**12.08.2021** Nr. **10-13/72**

În conformitate cu art.69 alin.(3) al Legii Nr.131 cu privire la achizițiile publice din 03.07.2015, grupul de lucru pentru achiziții publice al Primăriei mun.Bălți solicită clarificări pe marginea ofertei prezentate în cadrul procedurii nr. ocds-b3wdp1-MD-1627375481601 din 11.08.2021 privind **"Amenajarea teritoriului și reparația capitală a încăperilor separate a LT "Lucian Blaga" din mun.Bălți" - Lotul nr.2 "Amenajarea teritoriului LT "Lucian Blaga din mun.Bălți"**, și anume:

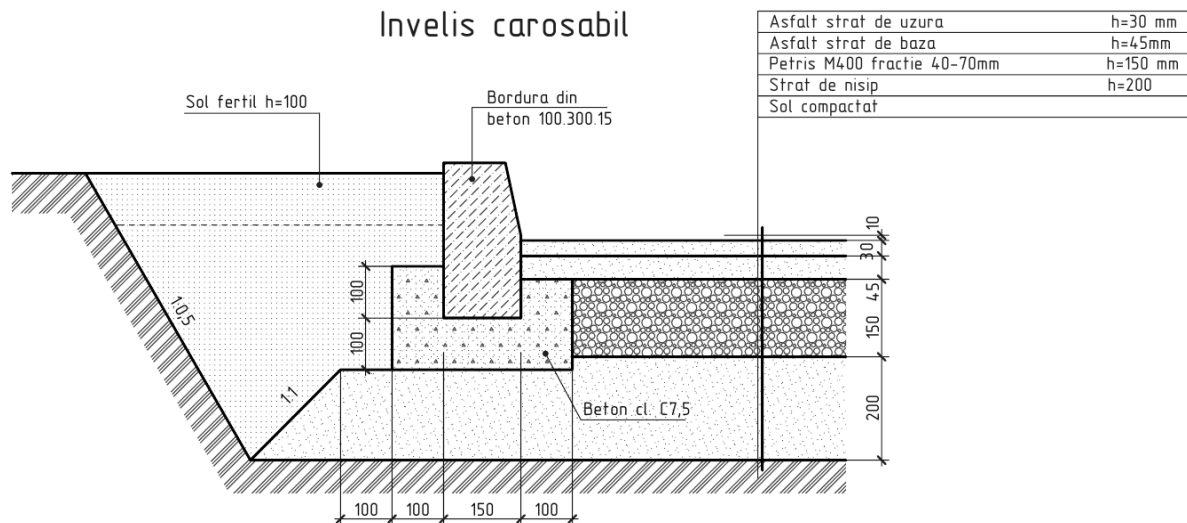
Autoritatea contractantă a depistat această necorespondere la pct.22 la etapa analizei ofertelor, fiind prevăzute **agregate mărunte** în loc de **agregate mari** la capitolul "Denumire lucrări, cheltuieli și resurse".

Deci, cantitatea de mixtură asfaltică ca volum este respectată, dar nu sînt prevăzute două tipuri de mixturi, fapt specificat și în proiect:

Vă rugăm să ne dați o declarație că pentru executarea învelișului asfaltic va fi respectată documentația de proiect cu așternerea a două tipuri de mixturi.
